**Kritik und Chancen
für einen
zukunftsfähigen Stuttgarter Hauptbahnhof**

Untersuchung einer Arbeitsgruppe des Städtebauausschuss
der Landeshauptstadt Stuttgart

Prüfung und Bewertung des Planungsstandes
DB AG vom 24.08.2001

1. Trennung City - S 21

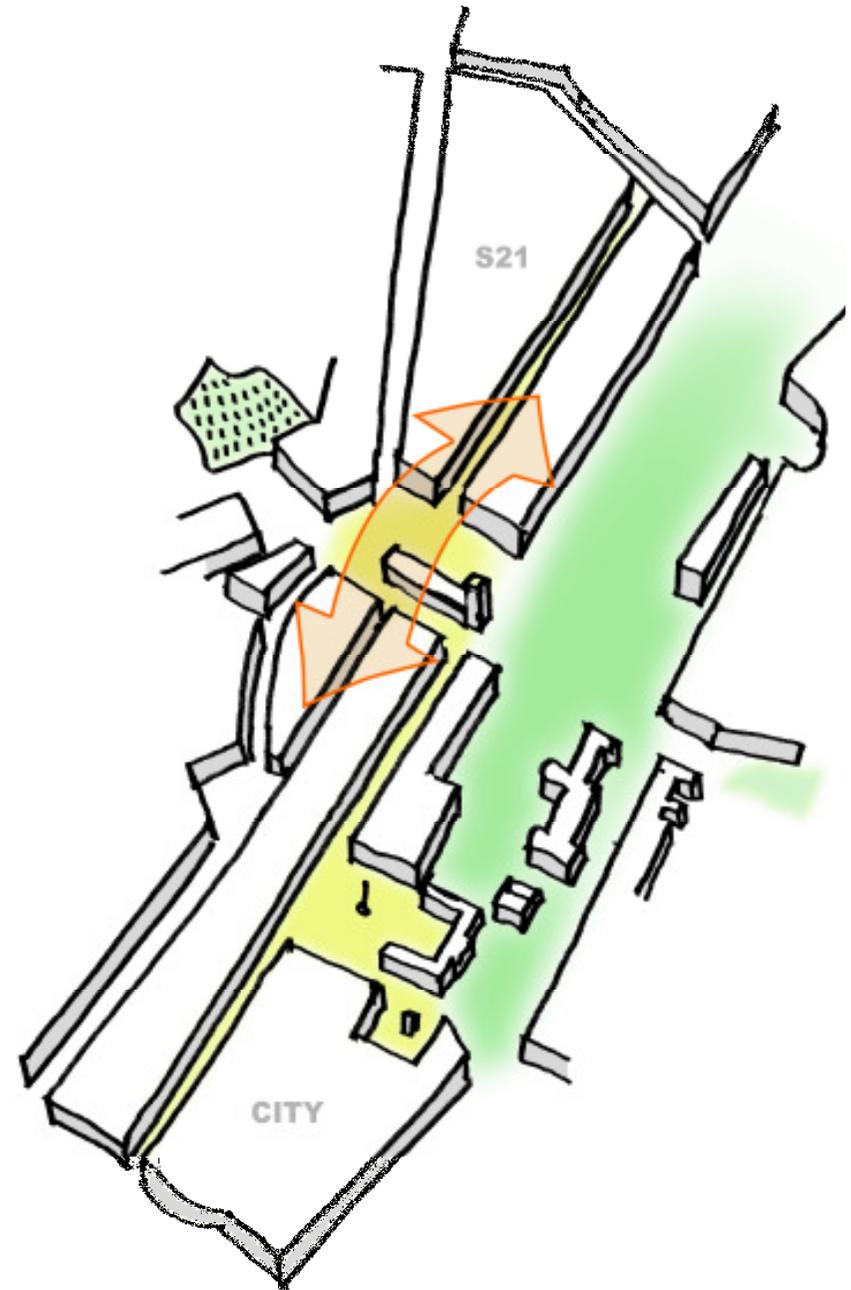
- Auflösung der Stadträume
anstelle der notwendigen
Verflechtungen
- Platz ohne Nutzung

4. Bahnhofshügel im Schlossgarten

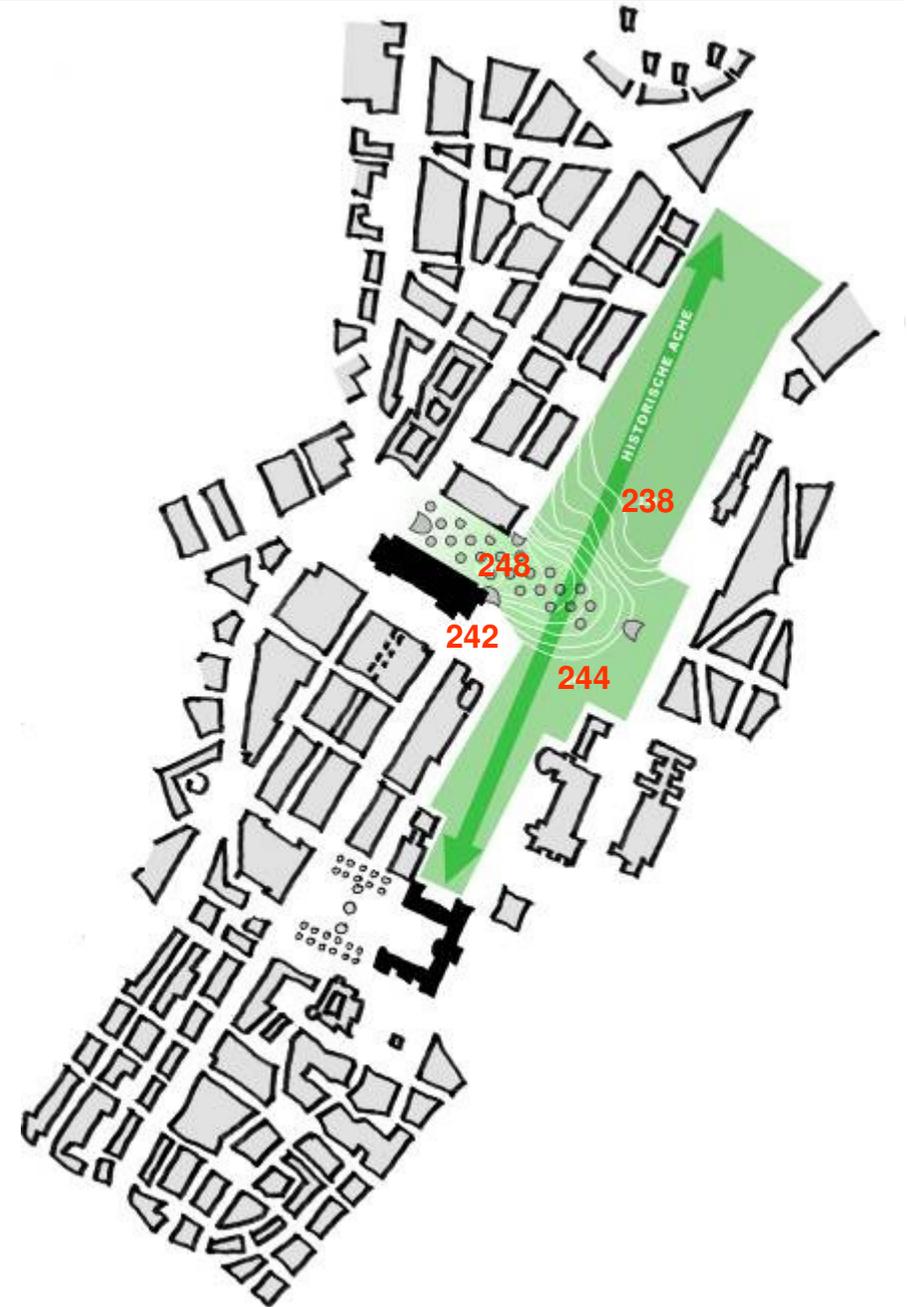
- räumliche Trennung zwischen Oberem und Unteren Schlossgarten
- Zerstörung des räumlichen Parkzusammenhangs

5. Bonatzbau ohne Funktion

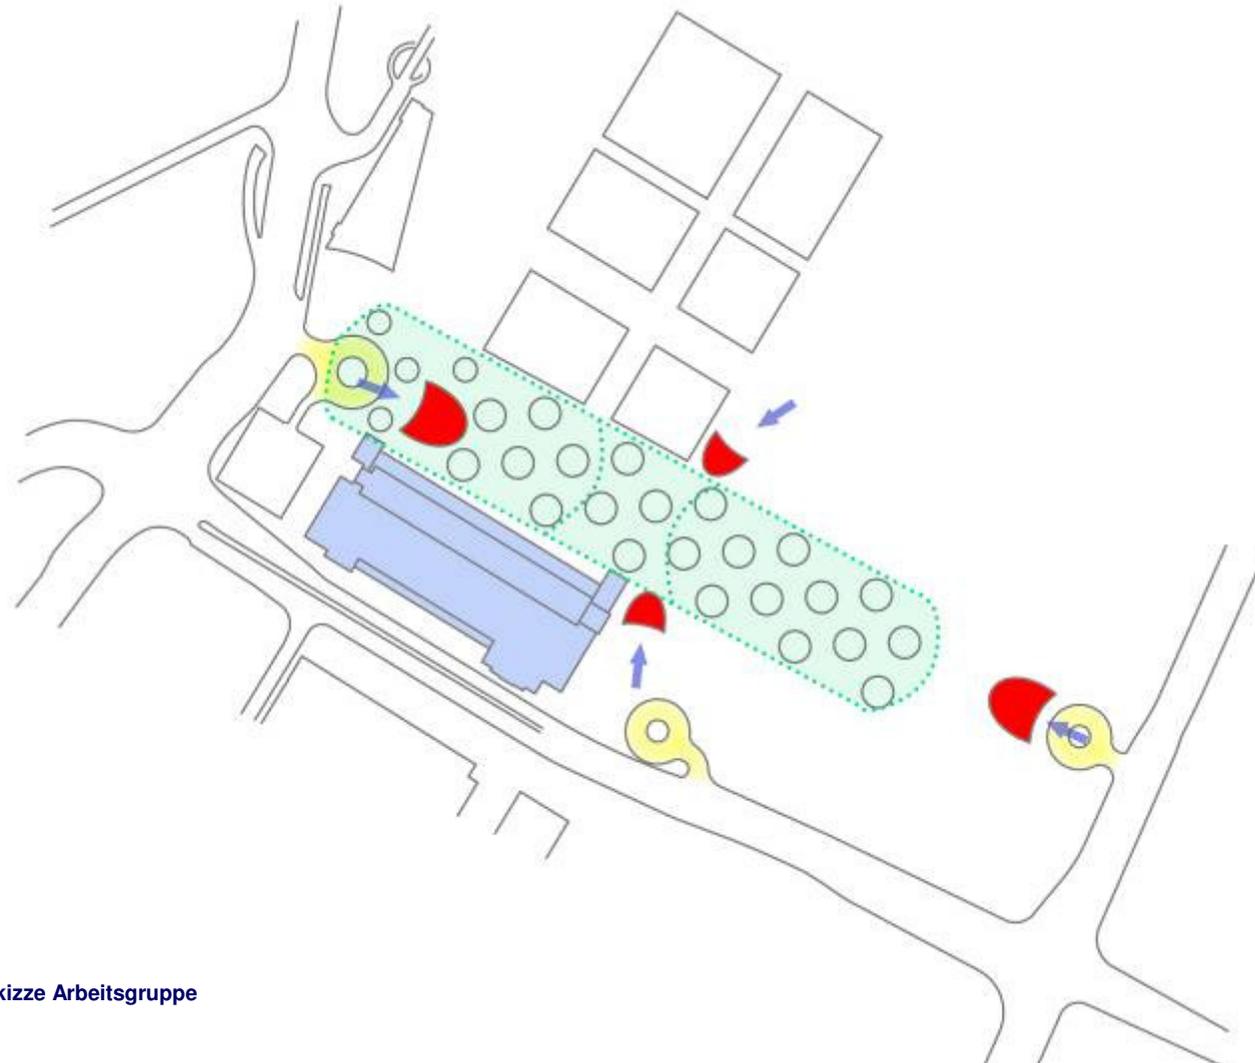
- das Denkmal wird nicht in das neue Bahnhofskonzept integriert und verliert seine Bedeutung als Adresse

**6. Unattraktive und unübersichtliche Erschließung des Tiefbahnhofs,
problematische Fußwegeverbindung Königstraße / S 21**

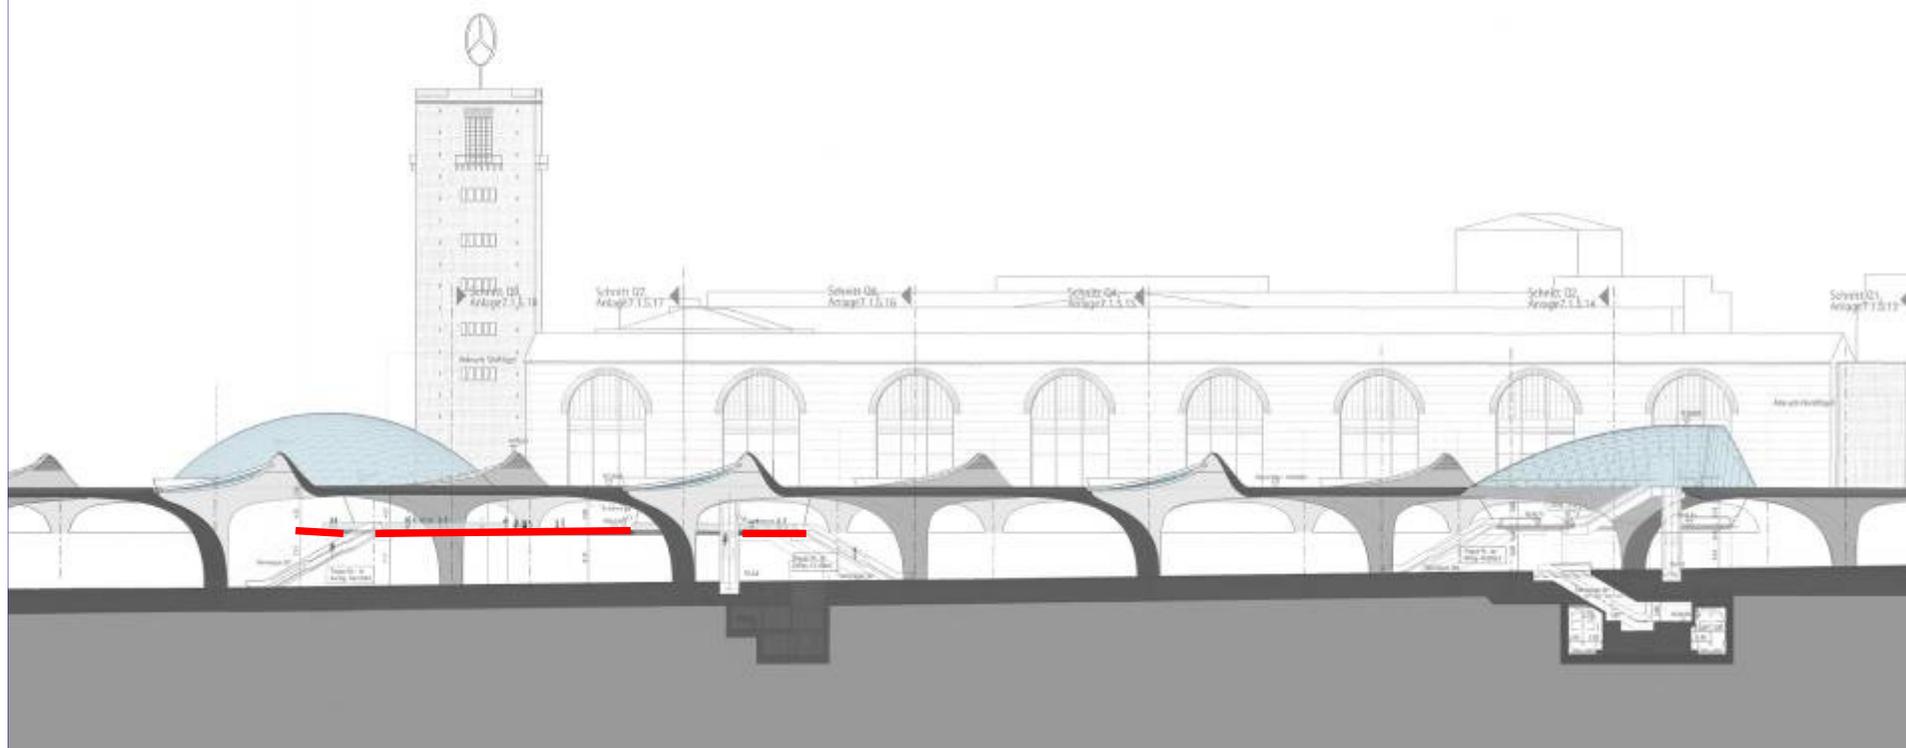
7. Unübersichtliche und niedrige Hauptverteilerbrücke

8. Unübersichtliche und enge Bahnsteige

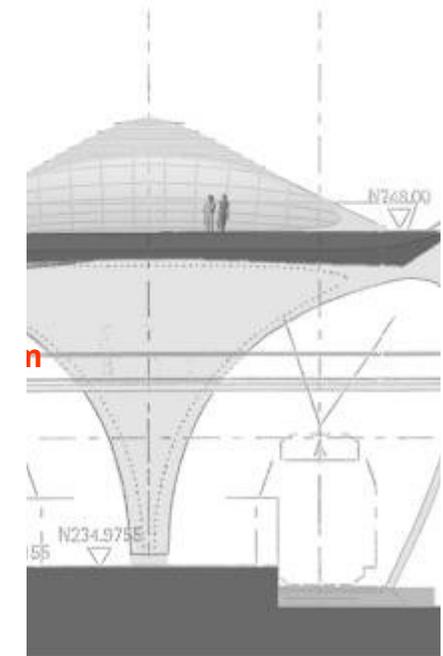
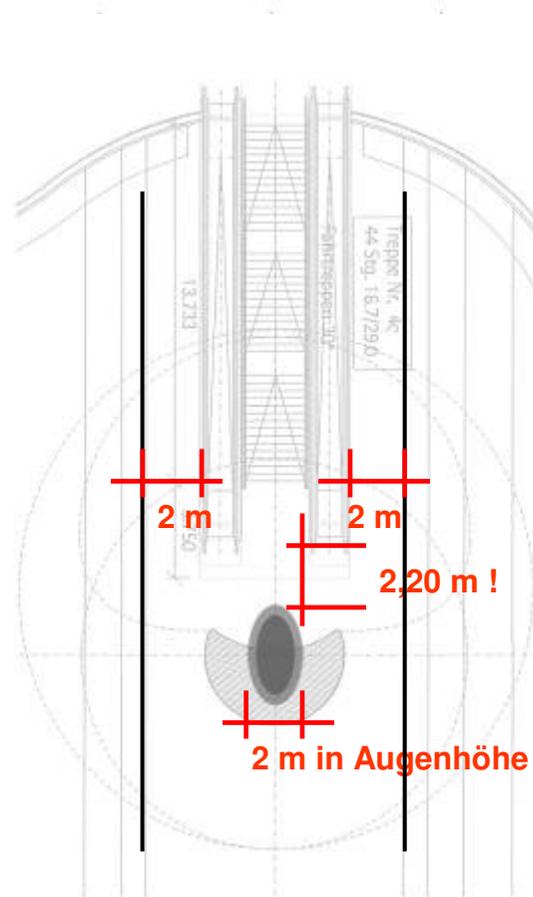
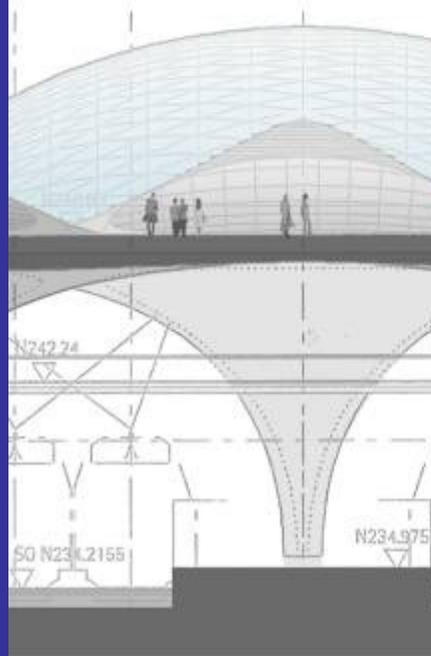
Es gibt keinen großen Bahnhof mit Stützen auf den Bahnsteigen !

11a. Grosse Schalterhalle ohne Treppenverbindung in die neue Haupthalle

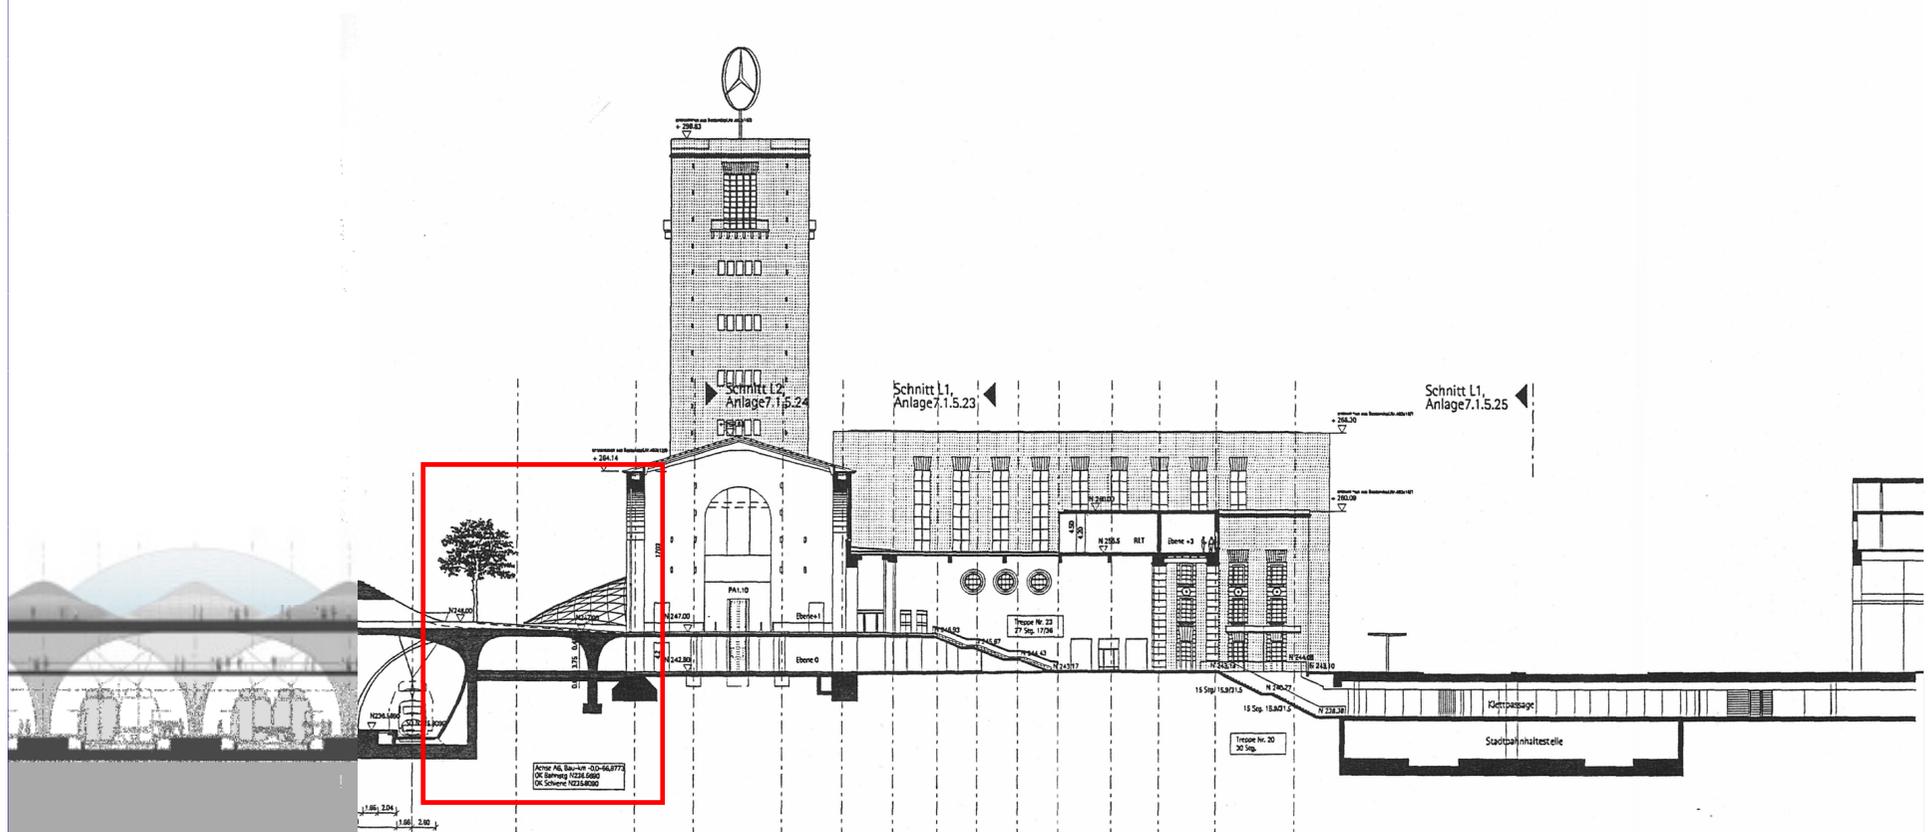
11b. Stark frequentierter Mitteleingang ohne Bahnsteigverbindung

1. Verbindung der City und S 21 mit dem Bahnhof als integrative Mitte der Stadt
2. Räumliche und funktionale Verknüpfung der Stadtachsen
3. Keine konkurrierende offene Querachse zur Schillerstraße

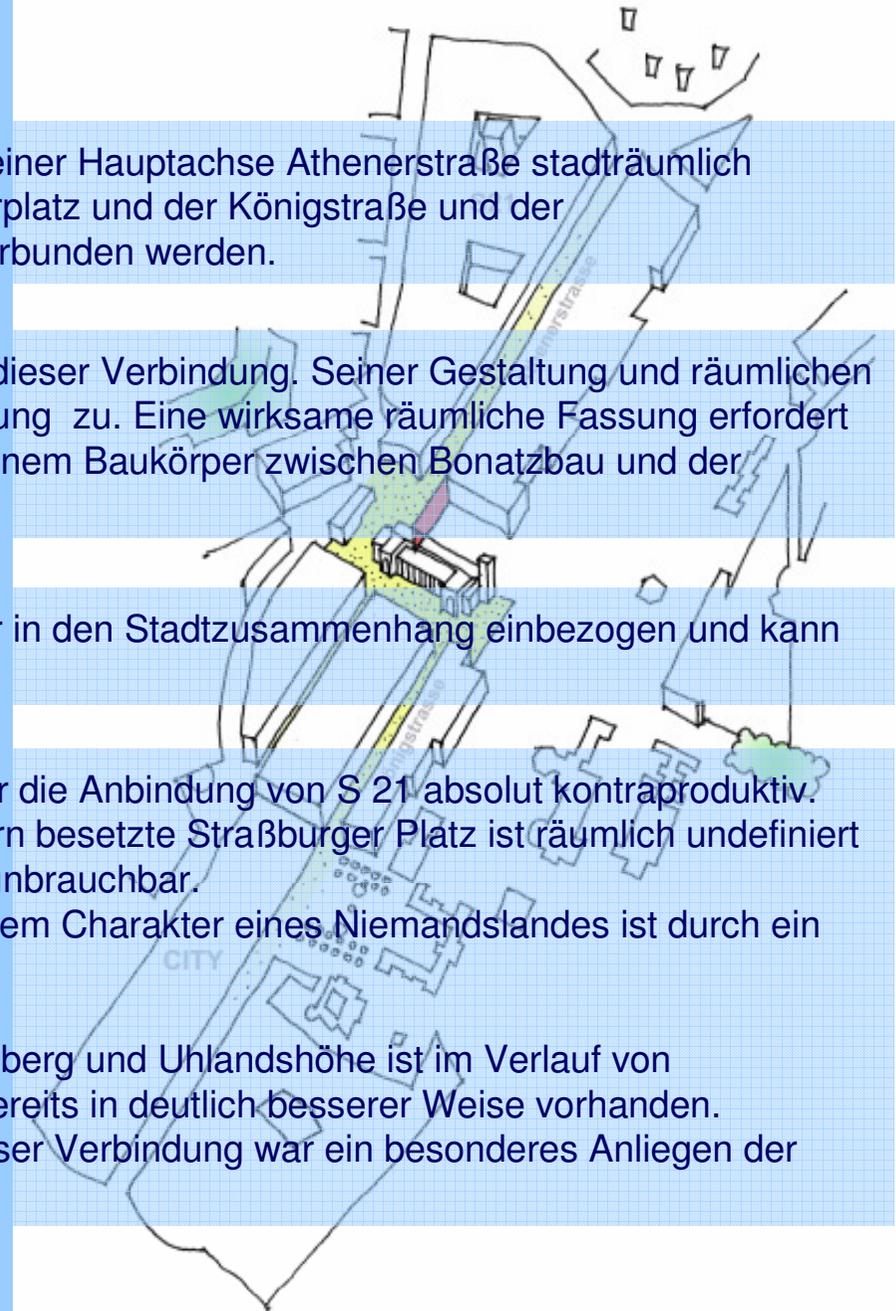
Der neue Stadtteil S 21 muss mit seiner Hauptachse Athenerstraße stadträumlich möglichst eng mit dem Bahnhofsvorplatz und der Königstraße und der Lautenschlagerstraße in der City verbunden werden.

Der Kiesinger-Platz ist das Gelenk dieser Verbindung. Seiner Gestaltung und räumlichen Fassung kommt besondere Bedeutung zu. Eine wirksame räumliche Fassung erfordert eine Begrenzung nach Süden mit einem Baukörper zwischen Bonatzbau und der Bebauung an der Athenerstraße.

Der Bonatzbau wird dadurch wieder in den Stadtzusammenhang einbezogen und kann den Auftakt von S 21 bilden.

Die sogenannte "Talschaukel" ist für die Anbindung von S 21 absolut kontraproduktiv. Der gewölbte und mit hohen Höckern besetzte Straßburger Platz ist räumlich undefiniert und für positive urbane Aktivitäten unbrauchbar. Diese Abstandsfläche zu S 21 mit dem Charakter eines Niemandslandes ist durch ein Bahnhofsbauwerk zu ersetzen.

Eine Talquerachse zwischen Kriegsberg und Uhlandshöhe ist im Verlauf von Bahnhofplatz und Schillerstraße bereits in deutlich besserer Weise vorhanden. Der optische Landschaftsbezug dieser Verbindung war ein besonderes Anliegen der Nachkriegsplanung.

4. Keine Störung der Stuttgarter Schloßgartenanlagen
5. Erhalt und klare Definition der Stadtkante S 21 - Schloßgarten

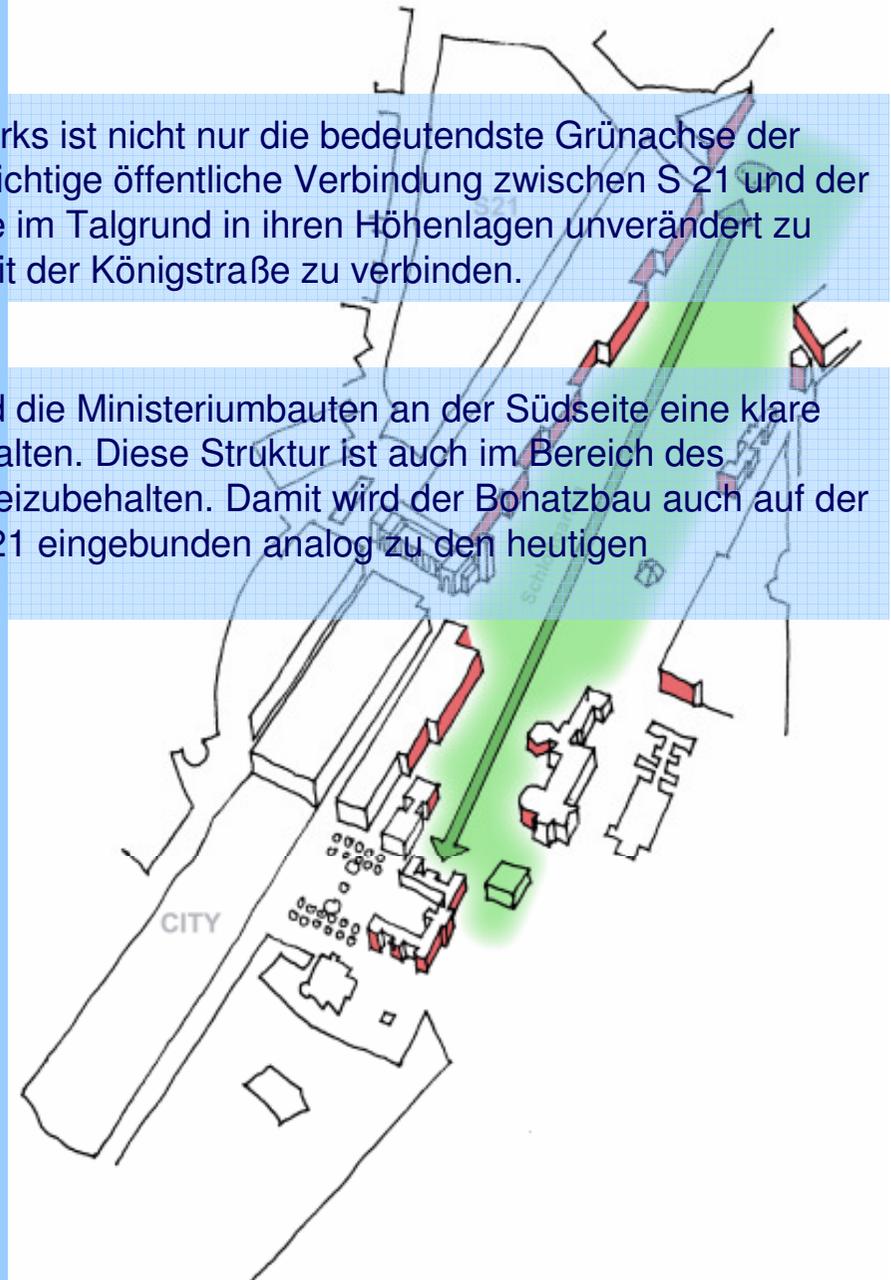
Der Landschaftsraum des Schloßparks ist nicht nur die bedeutendste Grünachse der Talstadt, er bildet auch die zweite wichtige öffentliche Verbindung zwischen S 21 und der City. Sie ist entsprechend ihrer Lage im Talgrund in ihren Höhenlagen unverändert zu erhalten und möglichst großzügig mit der Königstraße zu verbinden.

Der Schloßpark wird durch S 21 und die Ministeriumbauten an der Südseite eine klare Raumbegrenzung als Stadtpark erhalten. Diese Struktur ist auch im Bereich des Durchgangsbahnhofs konsequent beizubehalten. Damit wird der Bonatzbau auch auf der Parkseite in die Entwicklung von S 21 eingebunden analog zu den heutigen Flügelbauten.
